INFORME DE CONTROL CONCURRENTE N° 061-2025-OCI/0396-SCC

CONTROL CONCURRENTE

"CREACIÓN DEL PUENTE PEATONAL Y VEHICULAR
ENTRE JR. SINCHI ROCA Y MALECÓN SANTA ROSA DEL
DISTRITO DE HUANCAVELICA – PROVINCIAL DE
HUANCAVELICA – DEPARTAMENTO DE HUANCAVELICA"

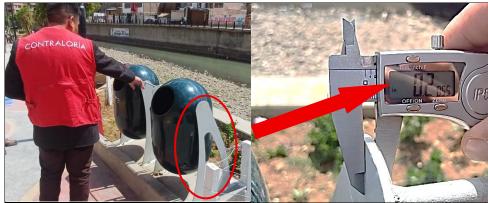
De la revisión al plano de lámina AD-3 del expediente técnico de la Obra⁵, los tachos de basura deben tener un espesor de 1/4", es decir 0.25", asimismo, deben presentar una platina de borde de espesor de 1" x ¼", conforme se aprecia a continuación:

Sin embargo, de la inspección física a la Obra, se advierte que, los soportes de plancha metálica presentan un espesor de 0.20" (1/5"), dimensiones menores a lo precisado en el plano, asimismo, no contienen la platina de borde de e=1" x ¼", este hecho podría contribuir al deterioro prematuro de los tachos, la situación descrita se evidencia en las imágenes siguientes:
